品番	TS127	品名	水石けん入れ（立水栓型）	1 / 3
----	-------	----	--------------	-------

件名	水石けん入れピストン部（パッキン）の互換性（TS127）
----	------------------------------

対象製品	TS127
------	-------

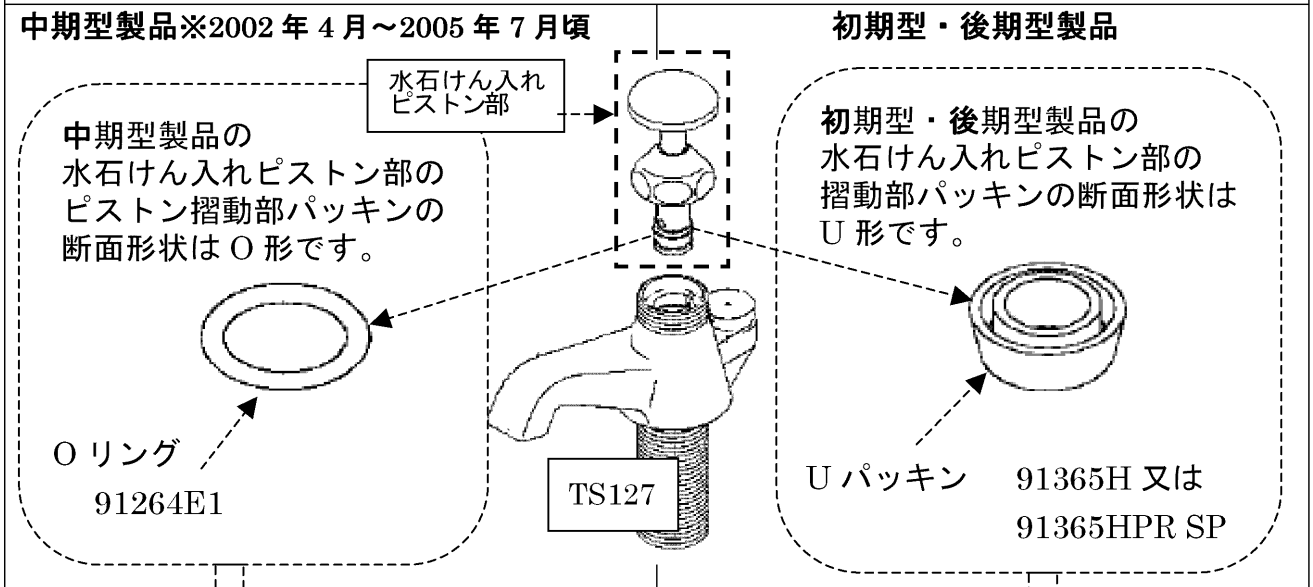
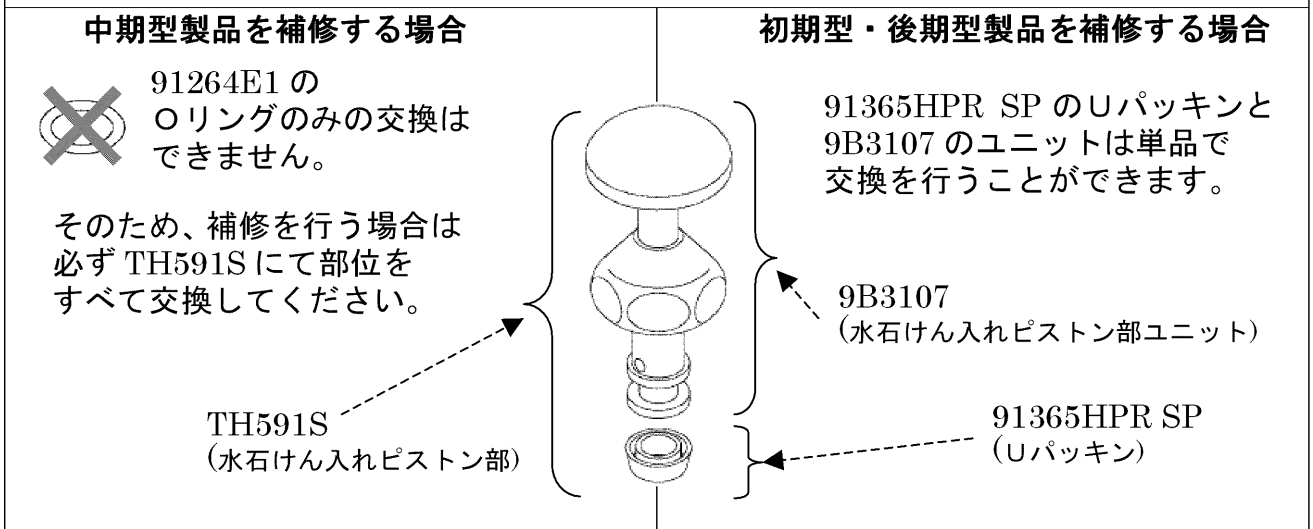
初期型・中期型・後期型製品の識別方法

補修品選定

補足説明： 初期型製品(Uパッキン) → 中期型製品(Oリング) → 後期型製品(Uパッキン)の順で仕様変更をしています。初期型製品については91365H(Uパッキン)を使用していますので、この分については後期型製品と同じく91365HPR SP(Uパッキン)を単品で交換することができます。
